**AVIS RELATIF À LA PROTECTION
CONTRE LES EVENTUELS EFFETS NOCIFS ET NUISANCES
PROVOQUÉS PAR LES RAYONNEMENTS NON IONISANTS
GÉNÉRÉS PAR DES ANTENNES ÉMETTRICES STATIONNAIRES**

Commune : CHATELET - Exploitant : ORANGE

Référence exploitant : 350C1_2 / 30299C1_2 / 40299C1_2 / 50299C1_2

Rapport n° 2893 / 2024

Figure 1 : Vue en plan des lieux de séjour et des points de contrôle

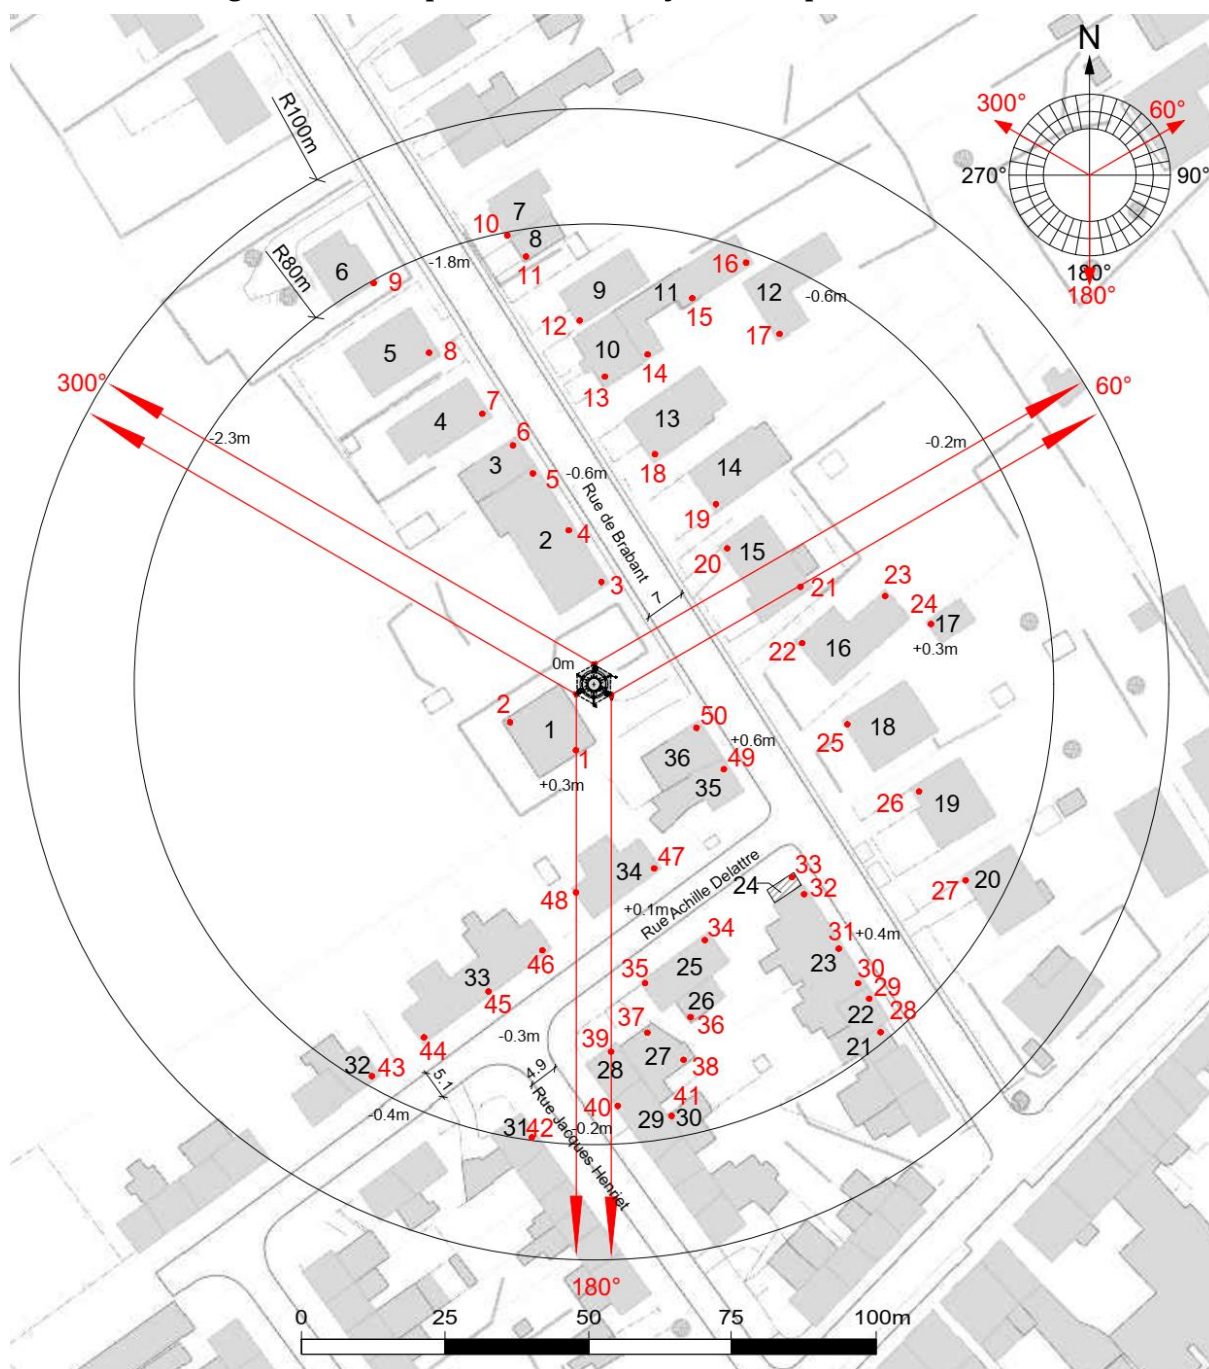
En ce qui concerne les antennes de l'installation mentionnées dans le tableau 1, la distance maximale à laquelle la limite pourrait être atteinte, à l'extérieur, est égale à 94,9 m. S'il n'y a pas de LS à une distance inférieure, les antennes respectent forcément la limite d'immission.

Dans le cas des LS situés à l'intérieur des bâtiments, une atténuation d'obstacle est prise en compte et il en résulte que la distance maximale à laquelle la limite pourrait être atteinte se réduit à 67,2 m.

Figure 2 : Vue en plan des installations d'antennes dans un rayon de 300 mètres autour de l'installation faisant l'objet de la demande d'avis

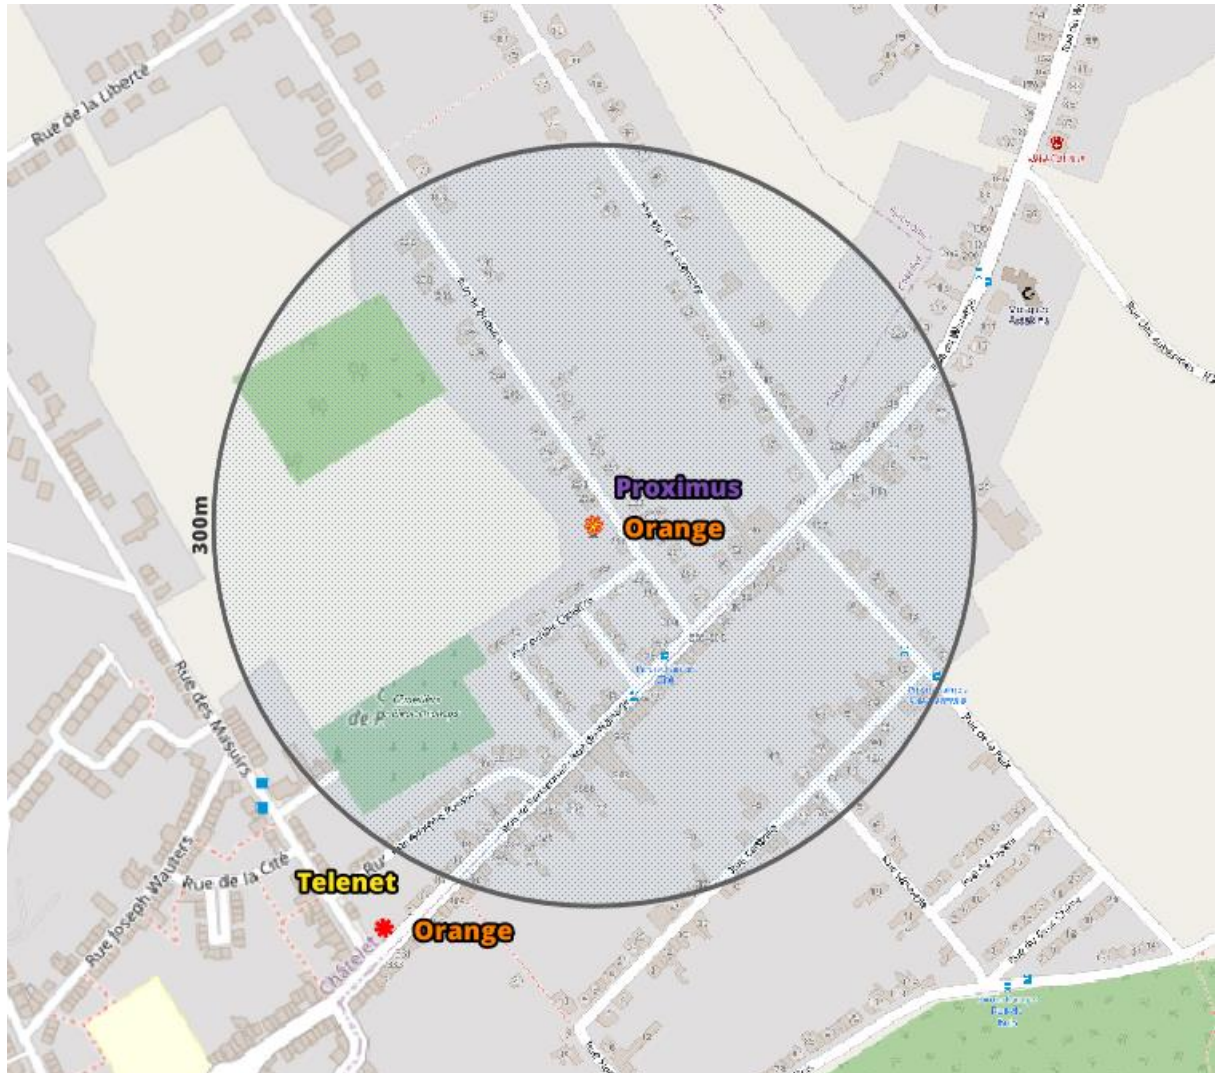
Compte tenu des considérations ci-dessus, il apparaît que l'intensité du rayonnement électromagnétique généré, dans les lieux de séjour situés dans un rayon de 300 mètres autour de l'installation référencée dans le paragraphe 2, par l'ensemble des antennes émettrices stationnaires de l'ensemble des exploitants du même site d'antennes émettrices stationnaires respecte la limite fixée à l'article 4, § 2 du décret.
